Nº 0092-2025-MINEM/DGAEE

INFORME N° 0235-2025-MINEM/DGAAE-DEAE

Asunto : Informe final de evaluación del Informe de Identificación de Sitios Contaminados de la "Subestación Eléctrica Paragsha del Sistema de Transmisión de la Zona Centro", presentado por STATKRAFT PERÚ S.A.

Figura 1. Ubicación de la SE Paragsha y tajo Raúl Roja

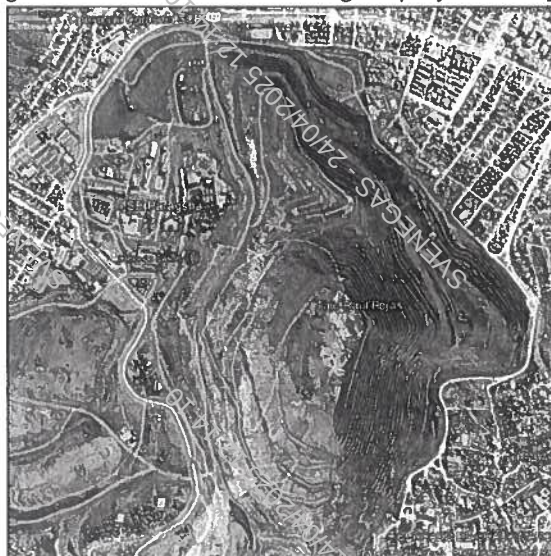
Respecto al plan de muestreo de identificación, el Titular ha delimitado las Áreas de Potencial Interés (API) correspondientes a los focos potenciales de contaminación identificados. En ese sentido, el Titular realizó cuatro (4) muestreos compuestos para evaluar la calidad del suelo en las API. Según los resultados obtenidos, se determinó que en los puntos de muestreo MI-PARA-1, MI-PARA-2, MI-PARA-3 y MI-PARA-4 se superaron los límites establecidos en los Estándares de Calidad Ambiental (ECA) para Suelo de Uso Industrial, para los parámetros Arsénico total (140.00 mg/kg), Cadmio total (22.00 mg/kg) y Plomo total (800 mg/kg), tal como se detalla en el Cuadro N° 3 del presente informe.

La excedencia de los parámetros señalados probablemente se debe a la dispersión geoquímica natural propia del entorno donde se ubica la SE Paragsha, tal como lo señala la información del portal GEOCATMIN del INGEMMET, presentada por el Titular. Es importante destacar que la SE Paragsha se encuentra dentro de una unidad minera (UM), la cual colinda con el tajo Raúl Roja (Figura 1), donde se realizaban actividades de extracción de minerales metálicos. En este contexto, es razonable inferir que las concentraciones elevadas de metales detectadas en el suelo son de origen natural y no están asociadas a los insumos y productos químicos para desarrollar las actividades en la subestación Paragsha.
